Contrôle du dossier — Surélévation Dubois

Dossier de permis, indice B (revérifie l'indice A) · contrôle passé le 09/10/2026
26-018 · 8 rue Francis-de-Pressensé · 69100 Villeurbanne

PC2, page 1 — constats n° 1, 2

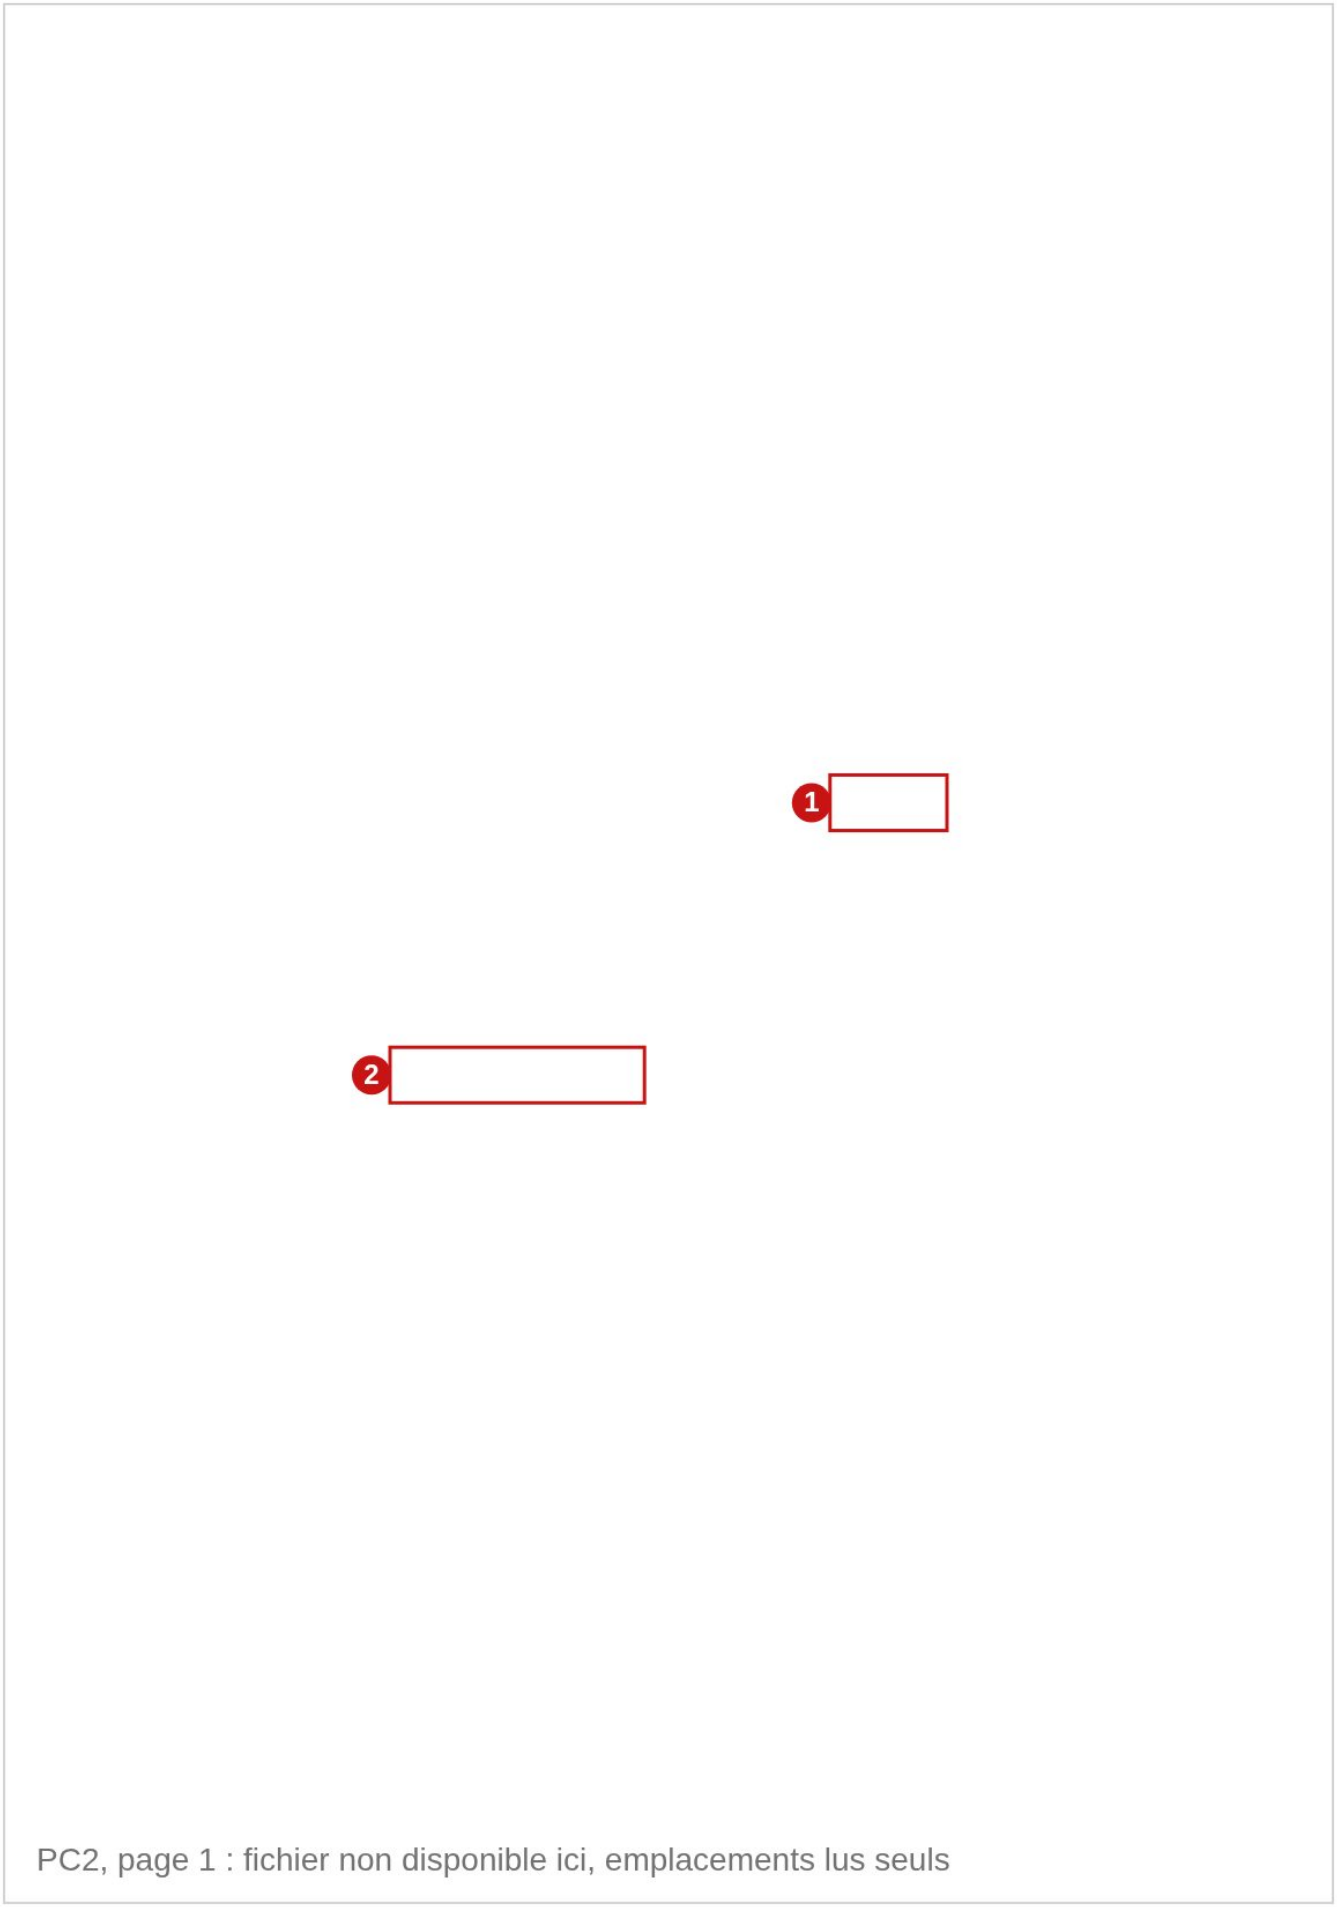
Le recul sur limite séparative de « facade est » (3,2 m sur PC2, p. 1) n'atteint pas la règle du PLU (au moins 4 m, article URm1 7).

Le poste 2.2 est chiffré à 64 m2 à la DPGF (DPGF 02, p. 1) pour 78,4 m2 mesurés (PC2, p. 1 ; PC3, p. 1) : sous-estimé de 18 %.

Correction proposée : Ramener le recul sur limite séparative de « facade est » à au moins 4 m (article URm1 7 du règlement), ou justifier une dérogation.

Correction proposée : Porter la quantité du poste 2.2 à 78,4 m2 à la DPGF, ou justifier l'écart.
